機器システム部材 セールス & テクニカルニュース

No. 21-012
2021年11月発行

表題	無線 LAN アダプタ 機能追加のお知らせ
適用機種	無線 LAN アダプタ

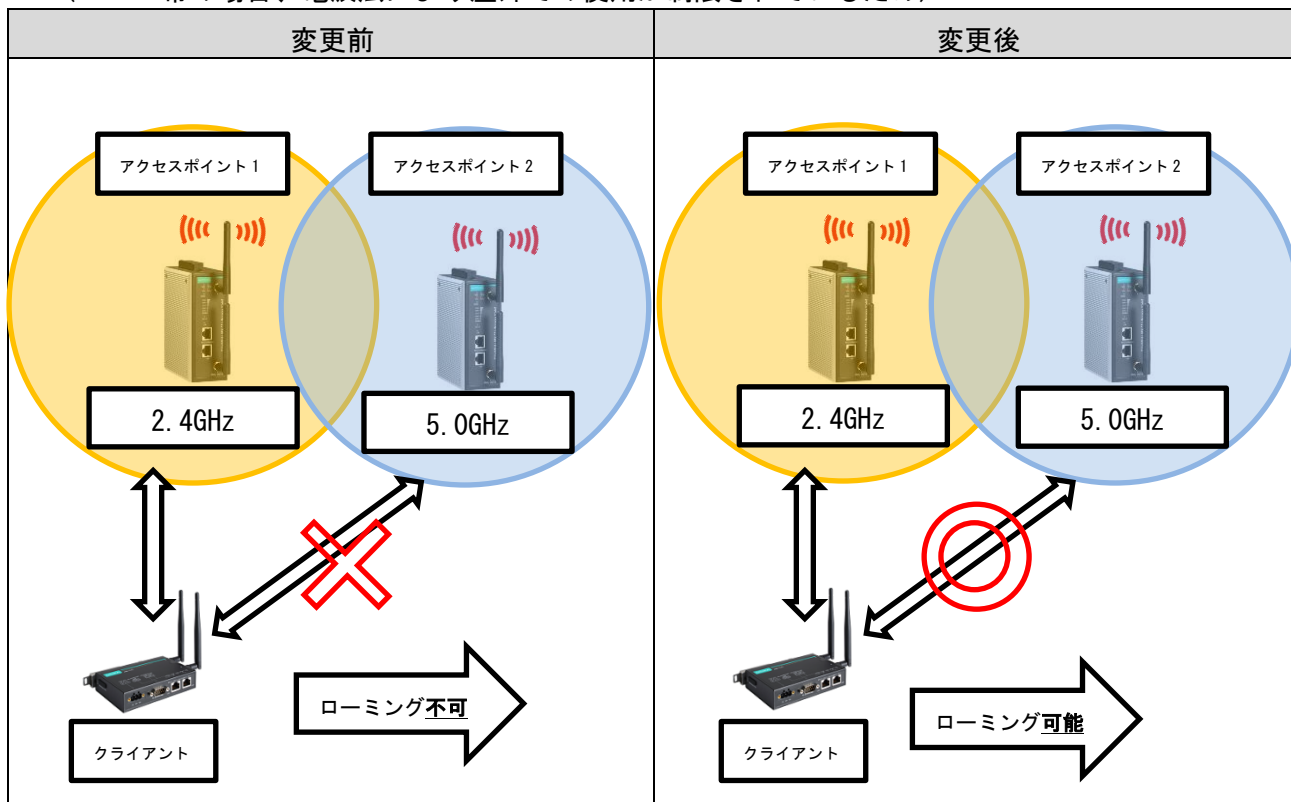
③2.4GHzのアクセスポイントと5.0GHzのアクセスポイント間のローミング (通信の切り替わり) が可能となりました。

⇒5.0GHz帯での使用を希望のお客様で、無線通信範囲が屋外に跨る場合、屋内箇所は5.0GHz帯、屋外箇所は2.4GHz帯で使用するなど、周波数の使い分けが可能となります。(5.0GHz帯の場合、電波法により屋外での使用が制限されているため)
